<p style="text-align: center;">REPORTE DE SEGURIDAD</p>  <p style="text-align: center;">Comité Permanente de Seguridad</p>	<p>EMISION: 13/05/2022</p> <p>APROBACIÓN: 01/07/2022</p>	<p>RS N°1 – Falla en diseño de contacto de cerradura de puerta</p>
	<p>REVISION 00</p> <p>FECHA:</p>	<p>PAGINA 1 de 3</p>

Informar a los fabricantes, distribuidores y conservadores acerca de deficiencias de diseño en el contacto eléctrico asociado al gancho de puerta en cerraduras electromecánicas según el siguiente modelo de gancho.

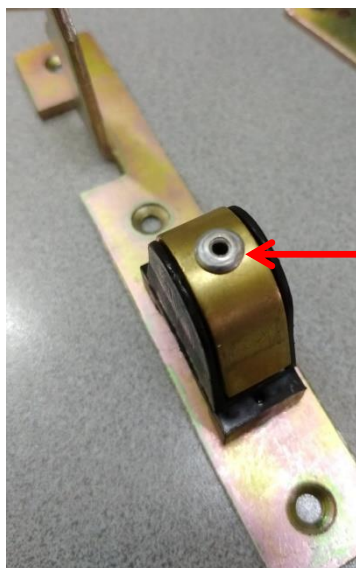
La lámina de metal que hace de puente en los contactos de la cerradura la cual está fijada a la base plástica aislante, puede desprenderse del soporte plástico a causa del desgaste del remache que la vincula con este y en consecuencia quedar haciendo el contacto en la cerradura incluso cuando la puerta de piso está abierta.

El remache sufre desgaste a causa del uso y comienza a aflojarse hasta que permite el desprendimiento de la lámina
